Boletín de Producto

NAPA 100025

OE OX 813/1
BMW 11428575211

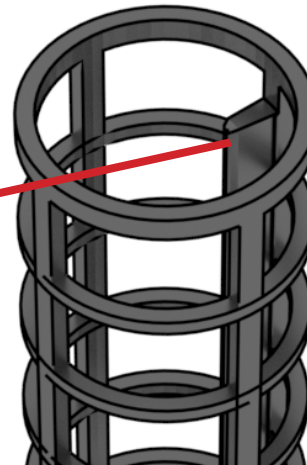
NAPA 100025 no es un filtro de reemplazo apropiado para las aplicaciones que utilicen el filtro de equipo original (OE por sus siglas en inglés) OX 813/1. El OX 813/1 tiene una pestaña de alineación dentro del tubo central del filtro. La pestaña se encaja en una ranura en la cámara de aceite asegurando la alineación adecuada durante la instalación del filtro. NAPA 100025 no tiene la pestaña de alineación y se puede instalar incorrectamente, lo que da como resultado una baja presión del aceite durante la operación del vehículo.

Cubierta de Filtro

Lengüeta de Alineación de
Tubo Central

El filtro de reemplazo correcto para el OE OX813/1 (BMW 11428575211) es el próximamente disponible NAPA 100358.
